サブドレン他水処理施設 No.49ピット復旧に関する補足説明資料

2019年11月7日 東京電力ホールディングス株式会社

前回面談でのコメントに対する回答

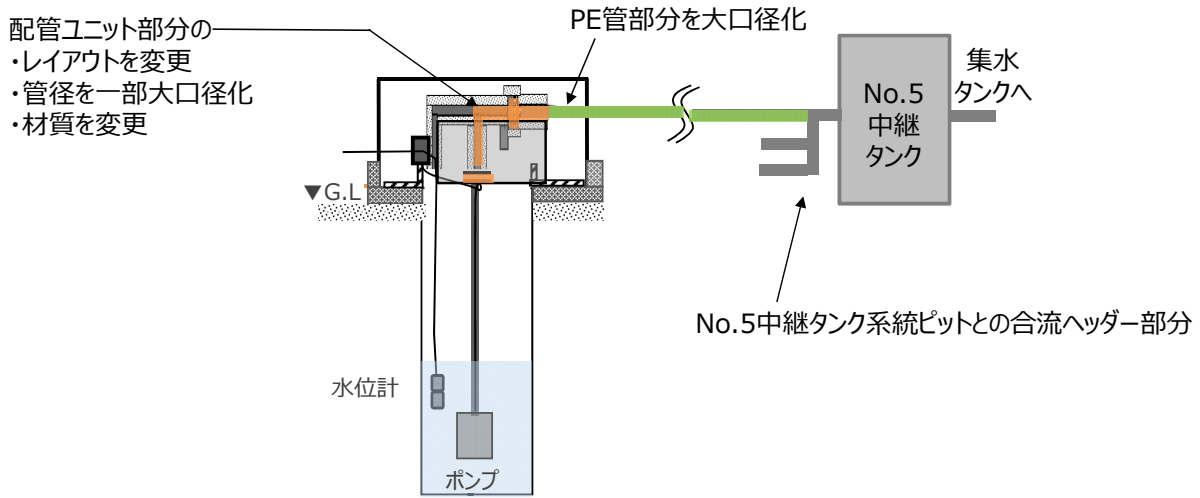
■コメント2: 材料の変更の目的、健全性について説明すること。

→回答 : サブドレン運用開始後の塩化物イオン濃度データからSUS304材を用いても腐食リスクは低いと判断し、No.49ピット復旧についてはより汎用性が高く合理的な設計とするため配管ユニットにSUS304材を採用することとした。(現在の申請内容)
その後追加検討により、サブドレンピットでくみ上げるのは地下水であるため微生物によるSUS304の腐食の発生が否定できないため、これまで実績のあるSUS316材に戻す。(スライド4)

- 現在運用しているピットは、震災による津波襲来により塩化物イオン濃度の高い地下水を汲み上げる可能性が考えられたことから、腐食リスクを考慮して配管ユニット部分にSUS316材を採用した。
- サブドレン運用開始後の塩化物イオン濃度データからSUS304材を用いても腐食リスクは低いと判断し、No.49ピット復旧については、より汎用性が高く合理的な設計とするため配管ユニットの材質にSUS304材を採用することとした。（現在の申請内容）
- その後追加検討により、サブドレンピットでくみ上げるのは地下水であるため微生物によるSUS304の腐食の発生が否定できないことが判明したことから、より耐食性が高く、これまで採用実績があり、これまでの保守点検で腐食の発生がみられないSUS316材を採用する。

配管ユニットのレイアウト変更に伴う耐震性評価

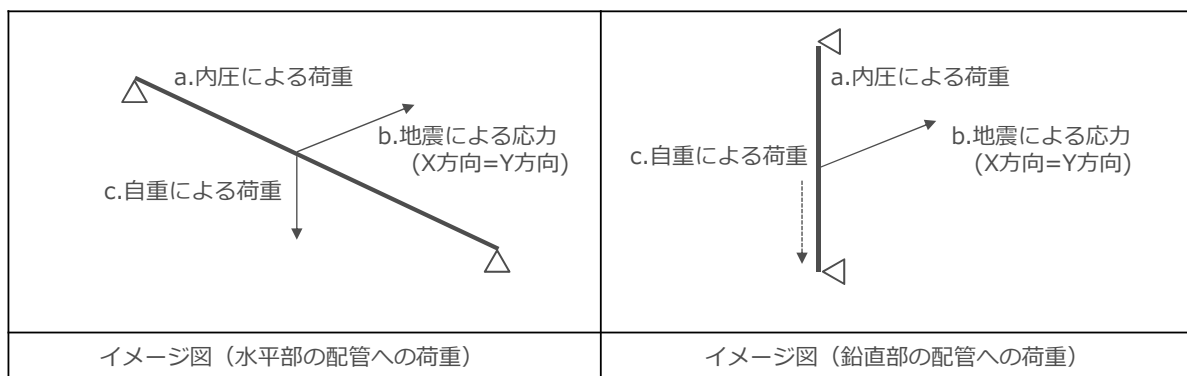
■コメント3: 配管レイアウトの変更による耐震性評価について説明すること。

→回答 : 定ピッチスパン法による計算の結果、配管に発生する応力がJEAG4601における既定値以下であることを確認している。(スライド5)

- 耐震性
 - ・ No.30,37,57復旧時と同様に定ピッチスパン法による計算の結果、配管に発生する応力がJEAG4601における既定値以下であることを確認している。
 - ・ ポリエチレン配管は、材料の可撓性による耐震性を確保する。
 - ・ 鋼管は、Bクラス相当の定ピッチスパン法で評価されるサポート間隔とする。
※サブドレン他水処理施設はBクラスに相当する設備と位置付けられている。
 - ・ 配管への荷重の組み合わせの考え方
 ➔ a.内圧による荷重 + b.地震による応力 + c.自重による荷重

※鉛直配管は、自重による曲げモーメントが発生しないため、配管への荷重としては水平部の配管の方が保守的。ただし、本設備では水平配管の評価を行い、当該結果(サポートピッチ)を鉛直配管にも採用していることから、保守的と言える。

No.49ピット周辺配置図

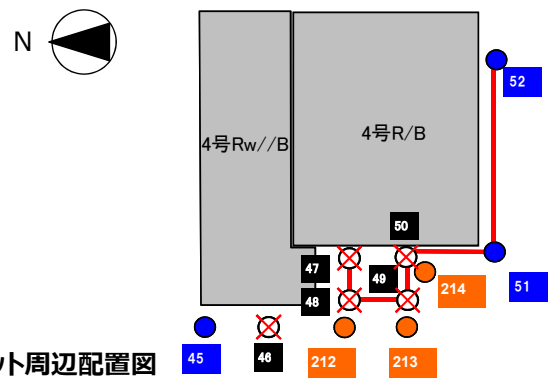
■コメント4: 復旧直後の水質確認について、主要核種とする理由を説明すること。

→回答 : 復旧後は、水質の確認を行いながら運転時間を変更していくため、サンプリング結果が出るまで時間のかかる48核種ではなく主要4核種を測定する。(スライド6)

- ・ 稼働前および稼働後1ヶ月程度は週1回を目安に水質を確認する。
対象核種は分析に時間がかかる48核種ではなく、主要4核種とする。
- ・ 稼働は、サブドレンピットの短時間運転を行いながら水質を確認し運転時間を変更していく予定。

- なお、連通しているピットには現在運用しているNo.51, 52ピットも含まれており、24時間運転を実施しているが濃度の急上昇等は見られない。
